Titre : Aménager environnement collaboratif – Projet pilote

– édifice : Édifice Louis-Charland

## **ADDENDA 02**

## ADDENDA A-02

Croquis :  
**ADD-A-02.1**

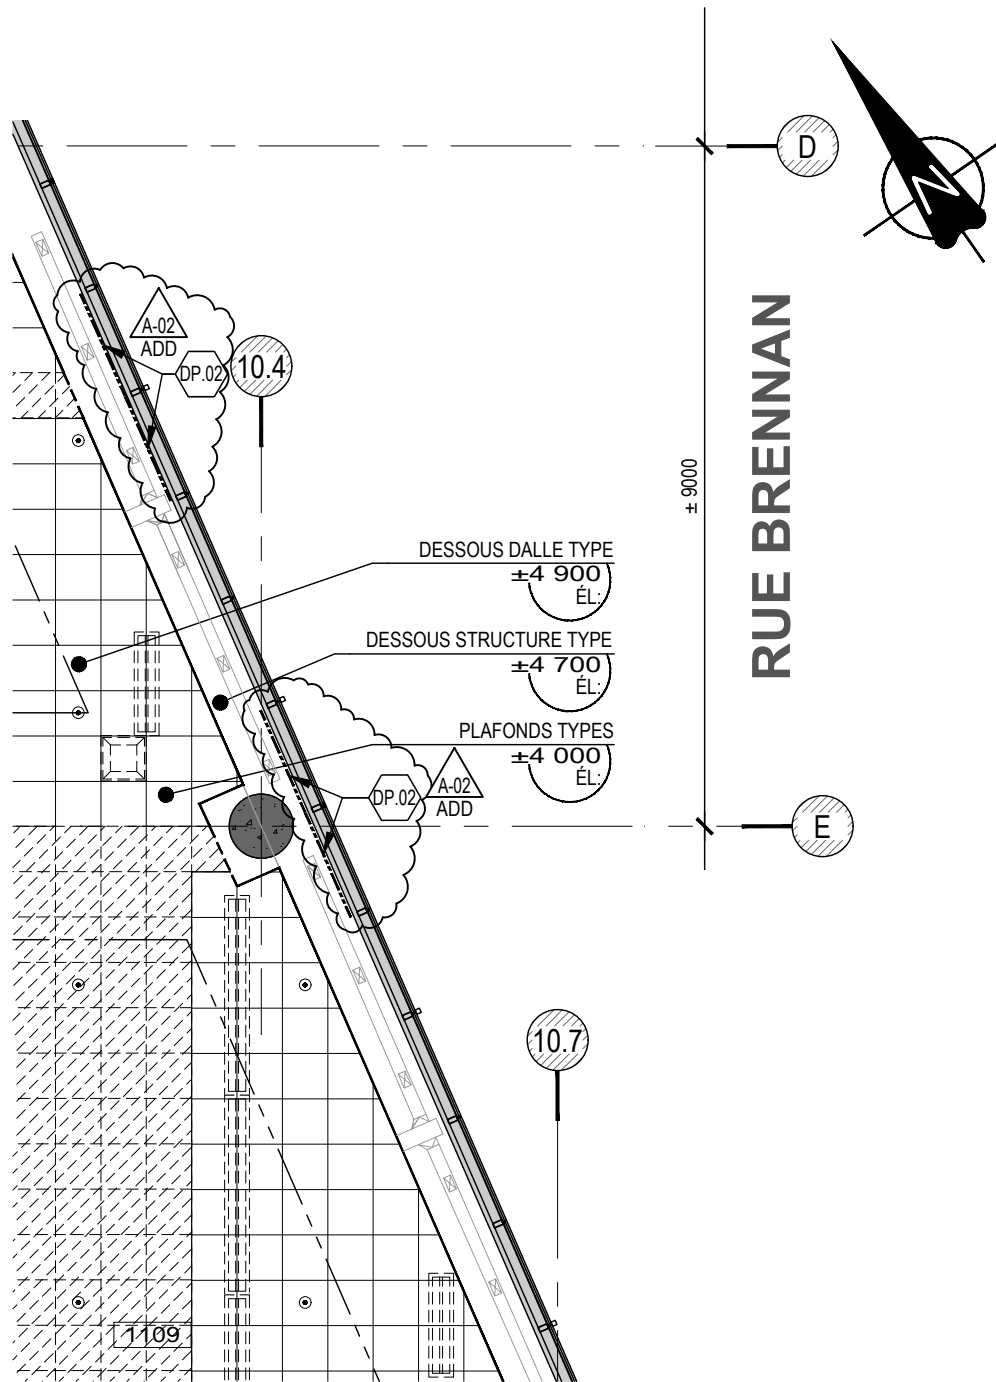
1. Plan #1, Plan de démolition | Niveau 03
  1. Démolir toutes les cloisons représentées par le symbole de « Système de cloison démontable à démanteler et conserver pour réinstallation » incluant les portes et parois vitrées, voir croquis **ADD-A-02.1**.

Croquis :  
**ADD-A-02.2**

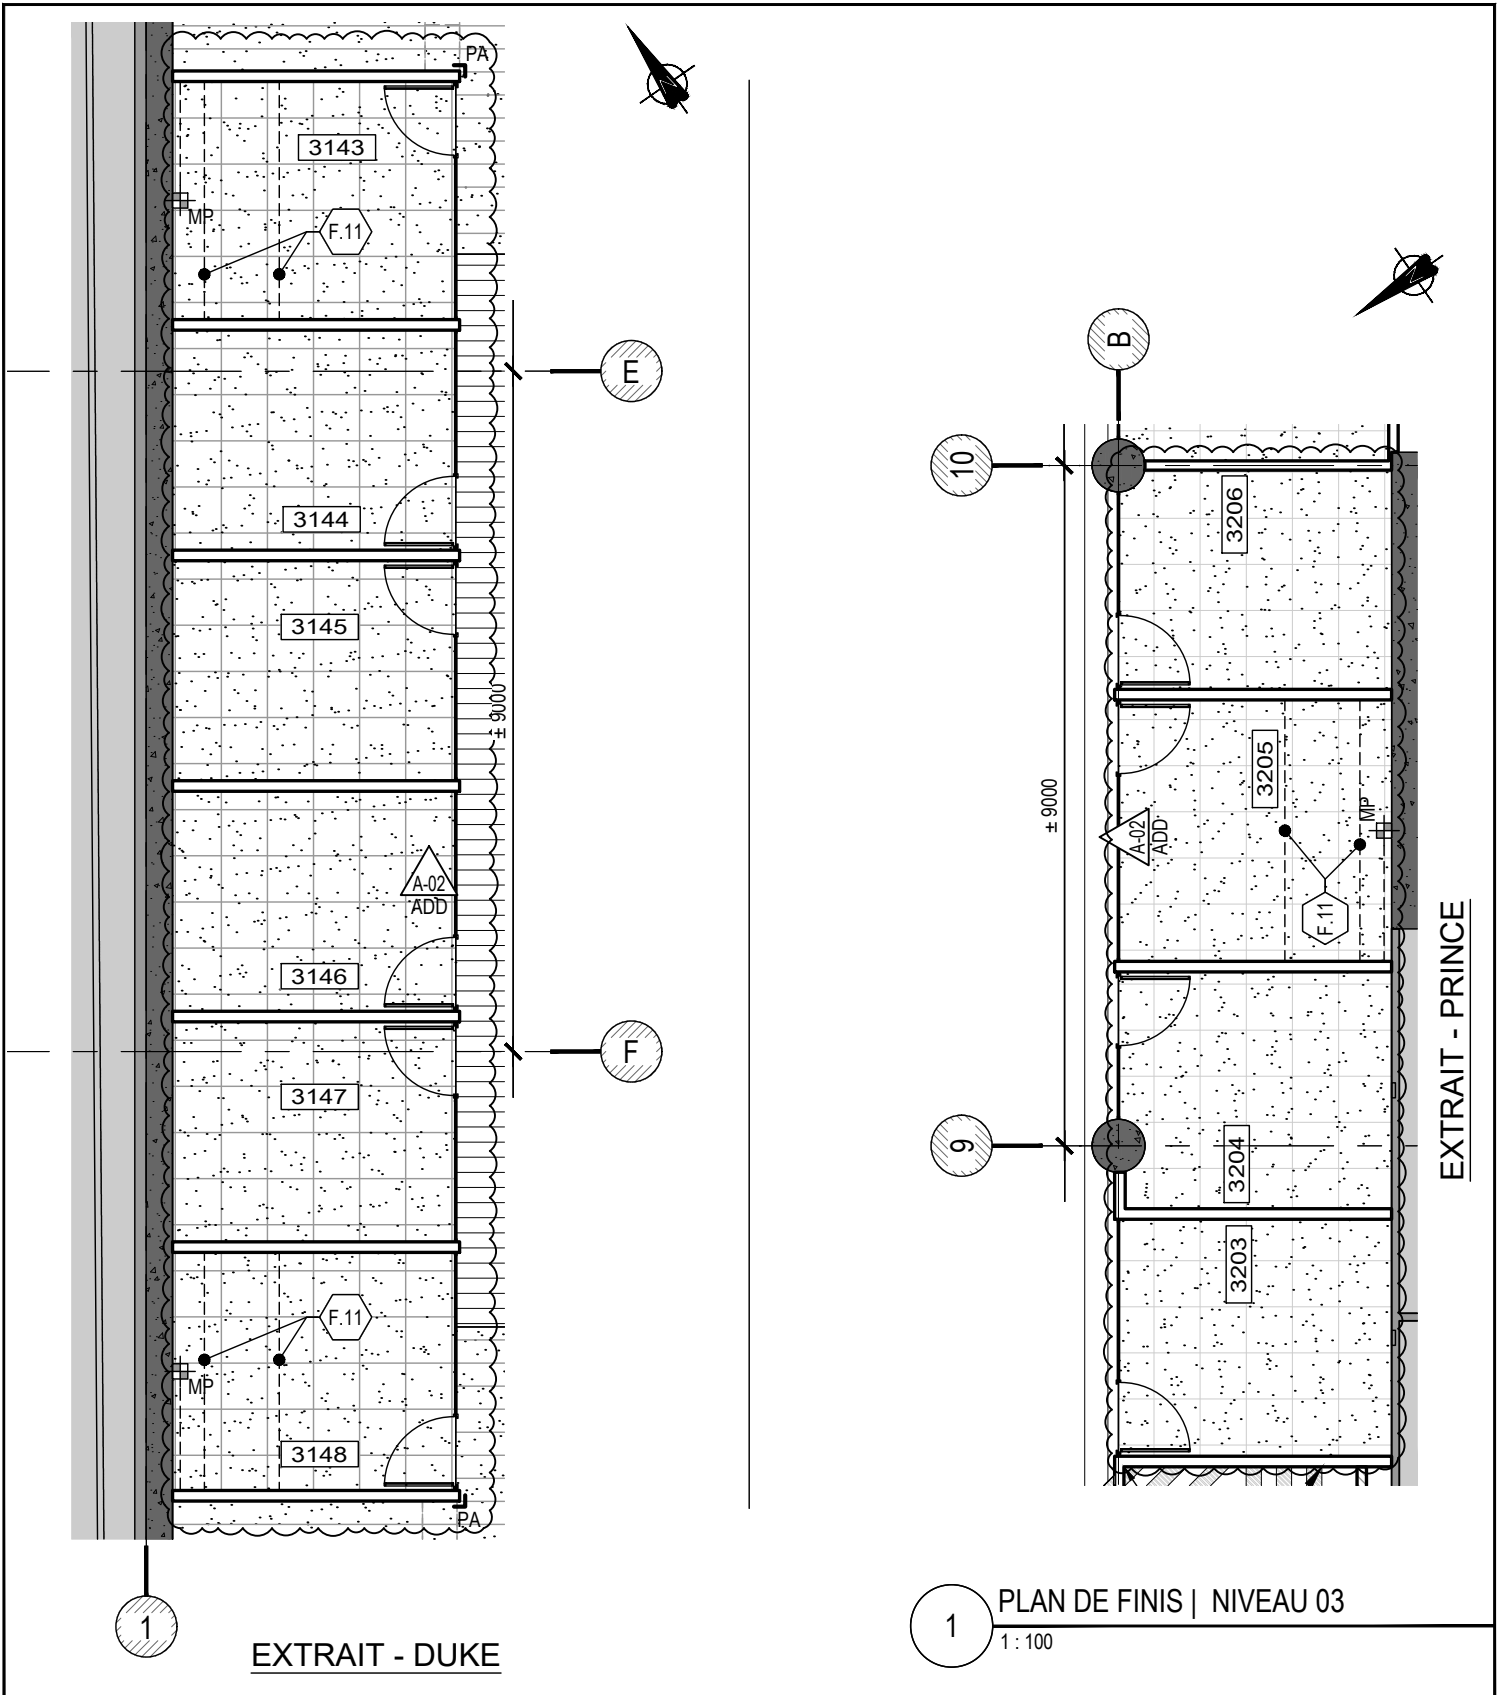
1. Plan #1, Plan de démolition | Niveau 03
  1. Ajouter les toiles à enroulement selon la note **DP.02**, voir croquis **ADD-A-02.2**.

PLAN DE RÉFÉRENCE: E-200

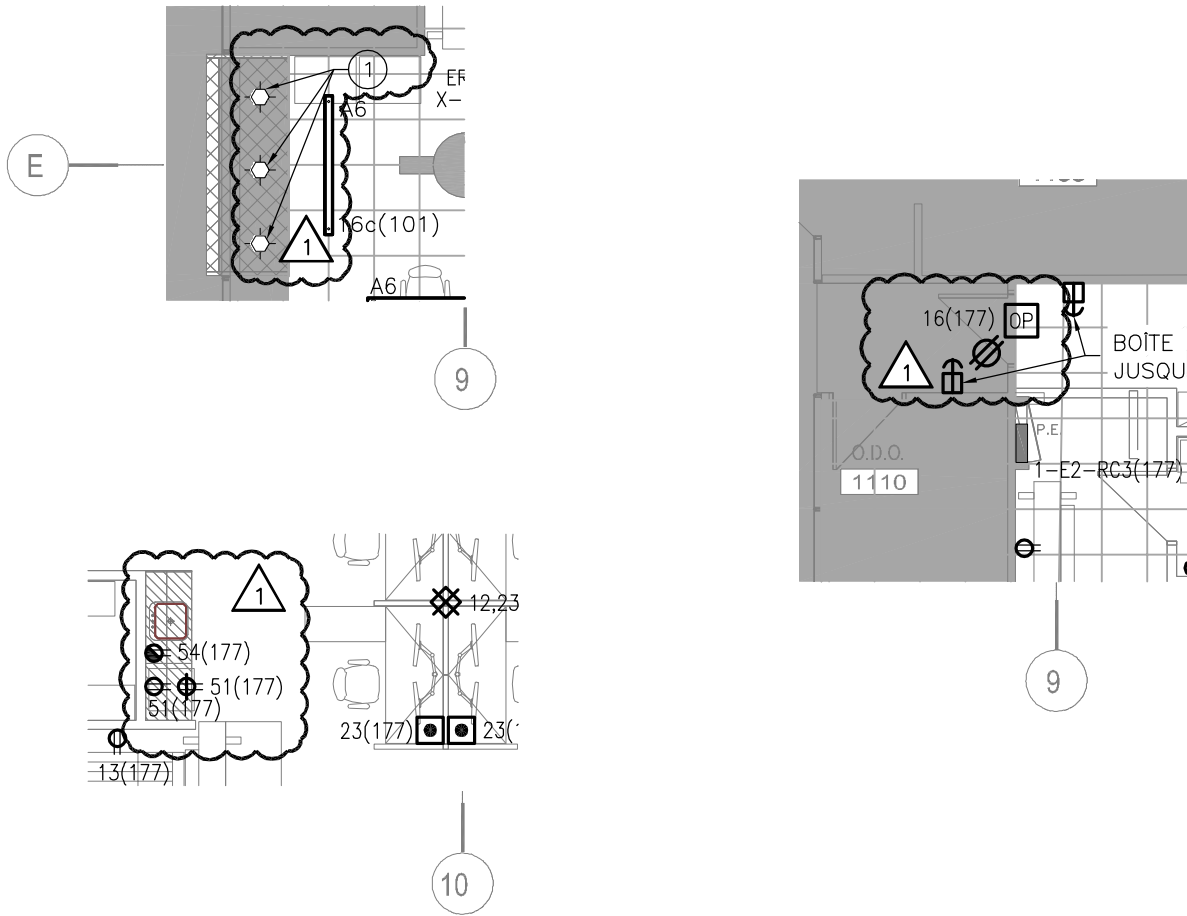
- Ajout d'un nouveau détail pour les ouvre-portes, voir extraits.
- Prises et ouvre-porte circuités, voir extraits.
- Éclairage existant dans le bureau 1107 à contrôler avec le nouvel interrupteur, voir extraits.

① ÉCLAIRAGE EXISTANT À CONTRÔLÉ AVEC LE NOUVEL INTERRUPTEUR (c).

PLAN DE RÉFÉRENCE: E-201

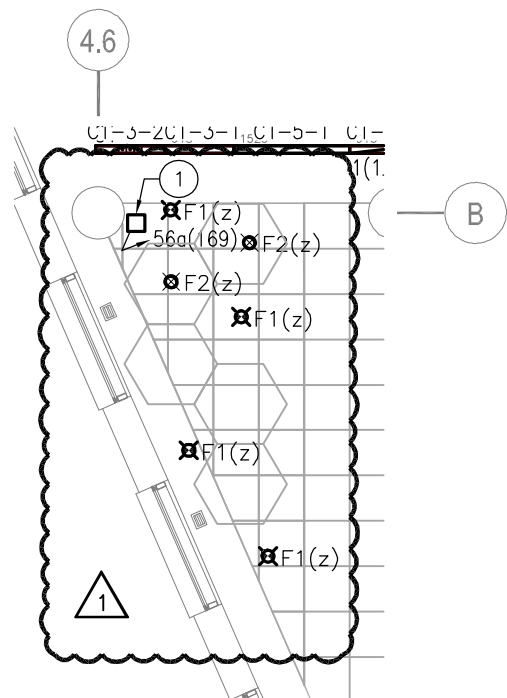
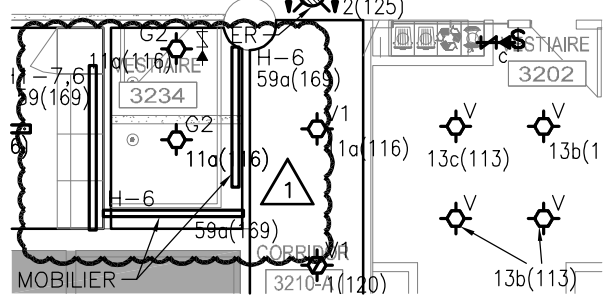
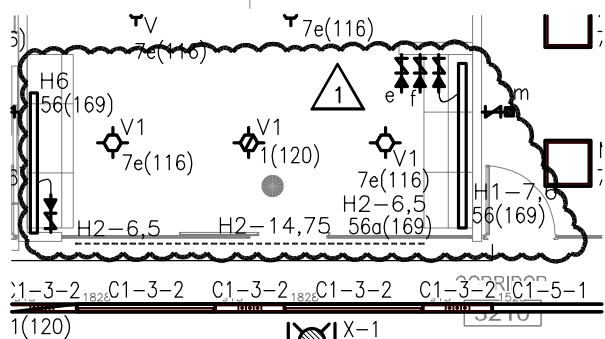
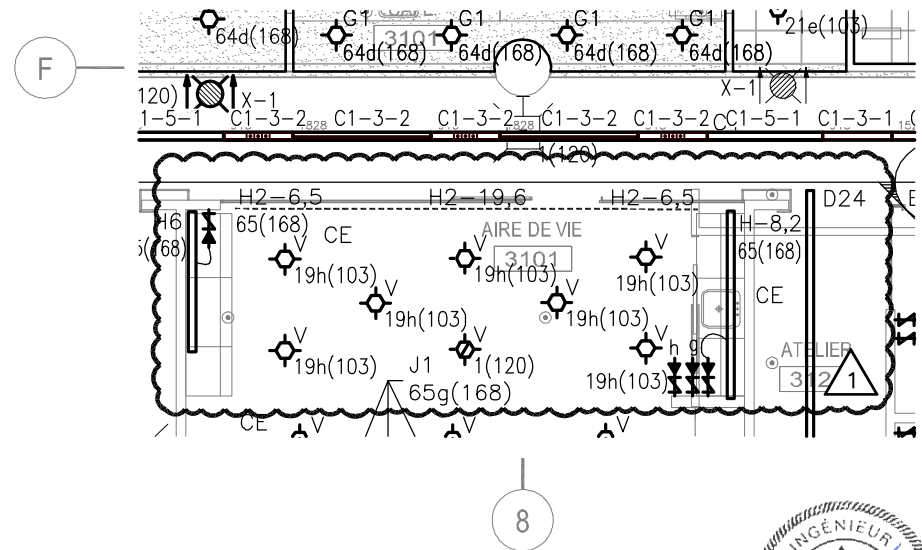
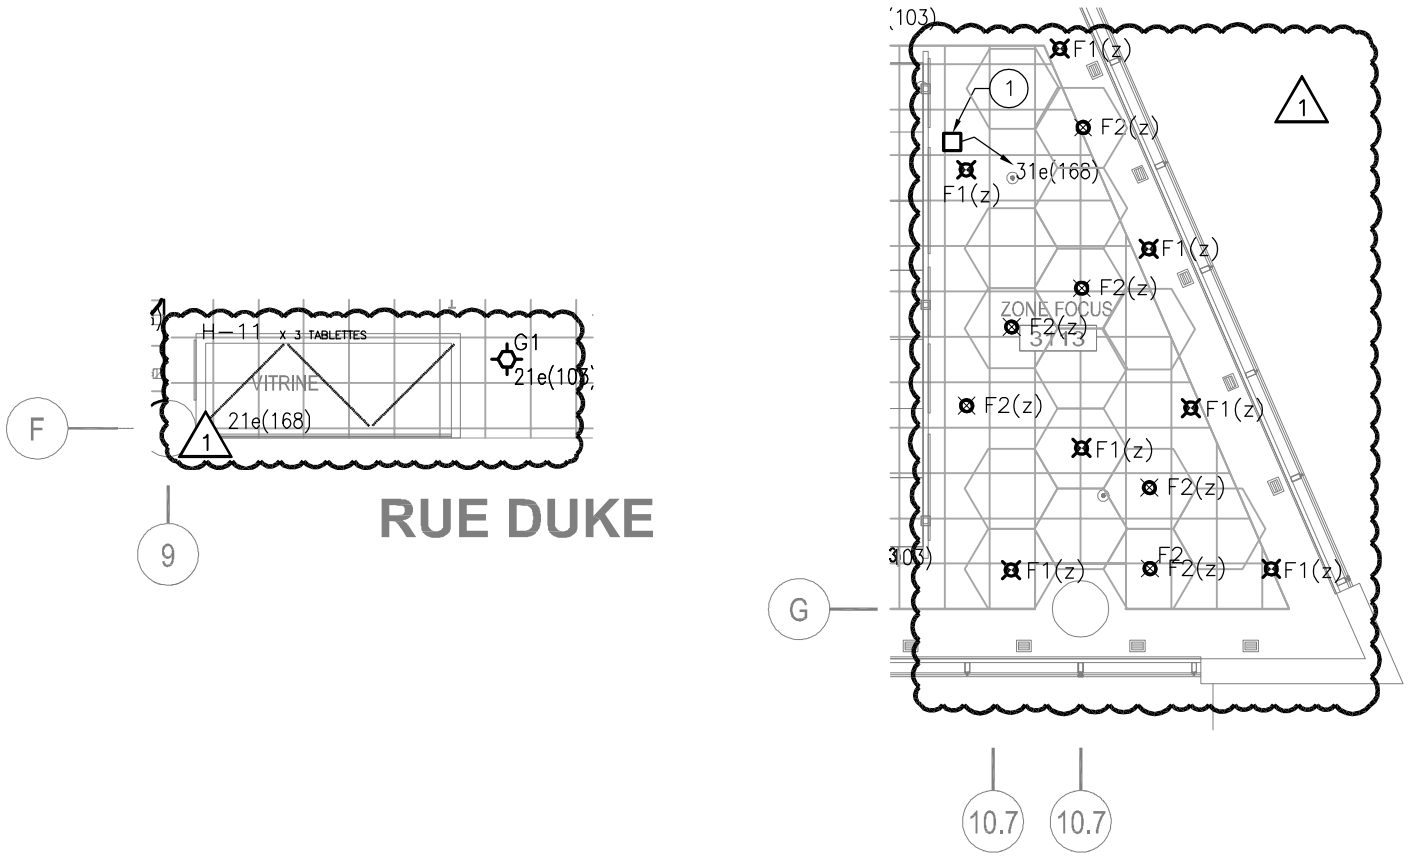
- Modification du raccordement des éclairages à 120 volts (Types F1, F2 et H), voir extraits.
- Emplacement changé des interrupteurs dans les aires de vie, voir extraits.

PLAN DE RÉFÉRENCE: E-202

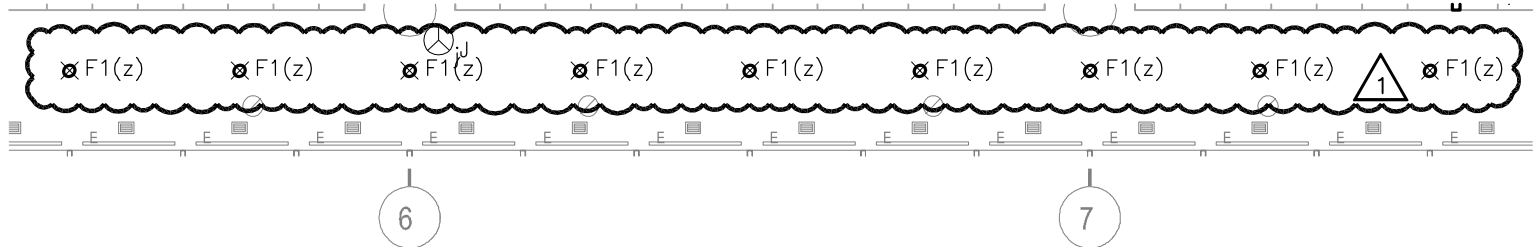
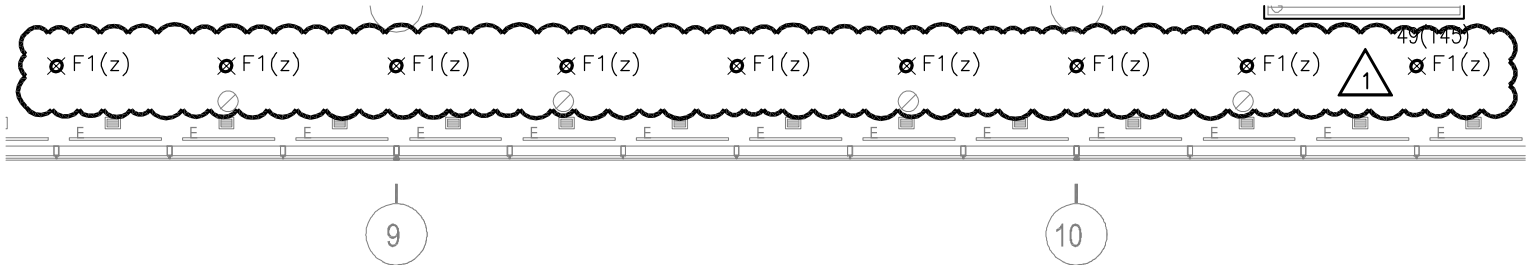
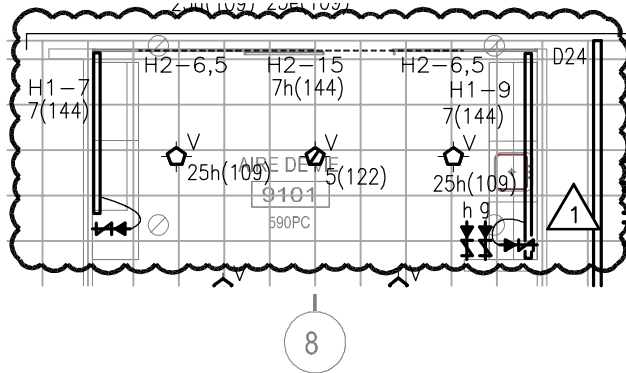
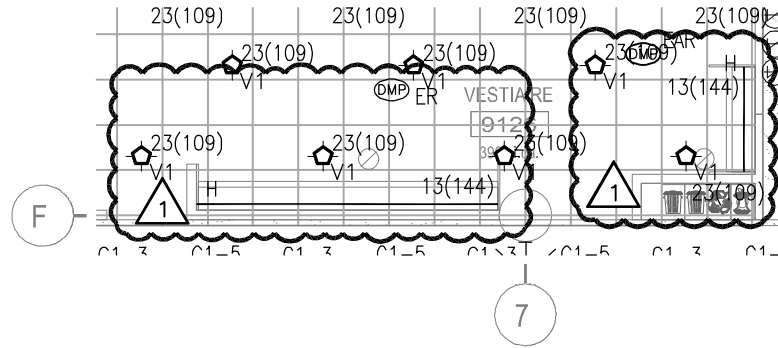
- Prises et ouvre-porte circuités, voir extrait.
- Ajout de prise dans le local de reprographie 3233, voir extrait.

PLAN DE RÉFÉRENCE: E-204

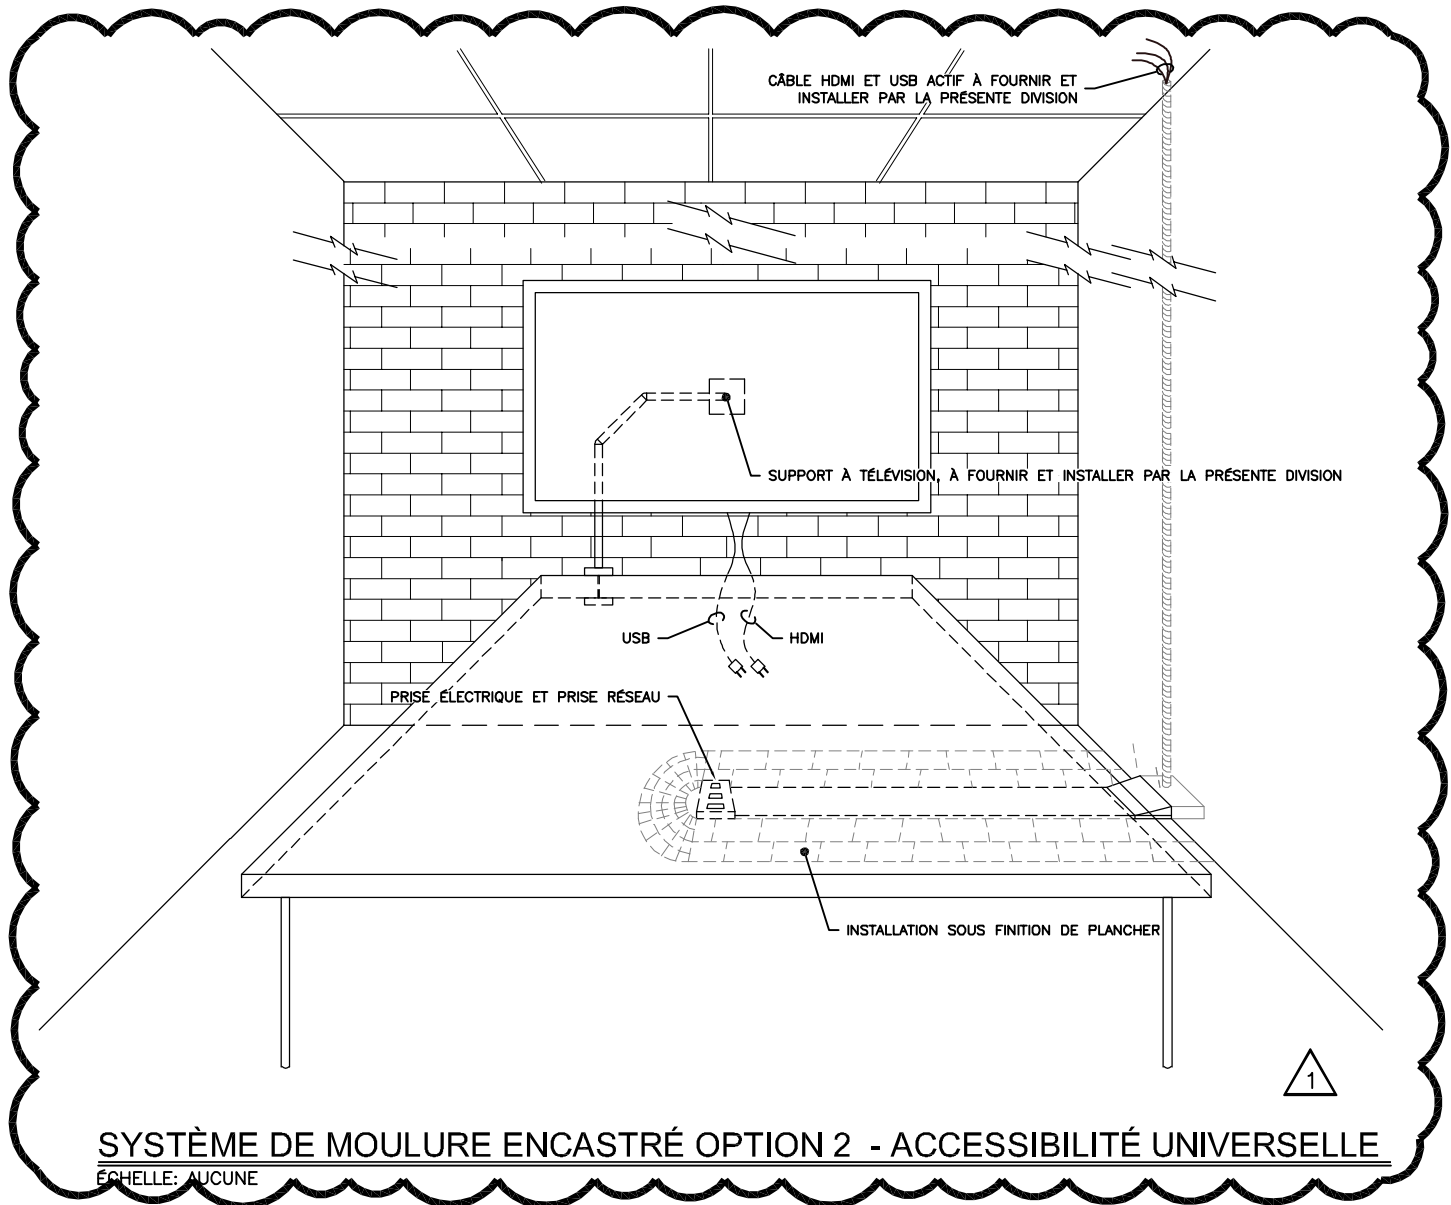
- Ajout de prise dans le local de reprographie 9102, voir extrait.
